Исх. №. 6/н
25.08.2023 г.
Москва

Информационное письмо
Касательно изменения дизайна колец с упором DN32 и DN40

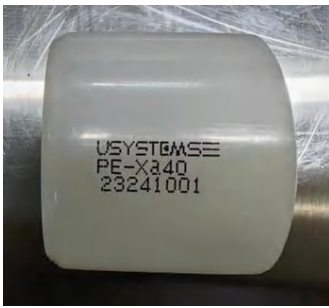
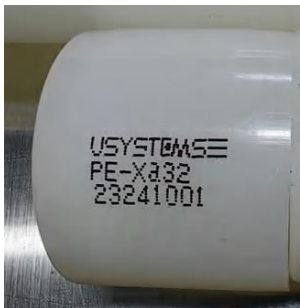
Мы работаем над улучшением характеристик продукции. В настоящий момент обновлен дизайн колец для труб РЕ-Ха с упором двух типоразмеров – 32 и 40 мм .

1. **Форма и геометрия колец.** Новая конусообразная форма, сплошной упор и улучшенная геометрия (соответствие внутреннего диаметра колец наружному диаметру труб USYSTEMS Radi Pipe) для более плотной усадки при монтаже.

2. **Маркировка.** Содержит информацию о бренде, типоразмере, материале и номере партии.

3. **Материал РЕ-Ха. Степень сшивки $\geq 75\%$.**
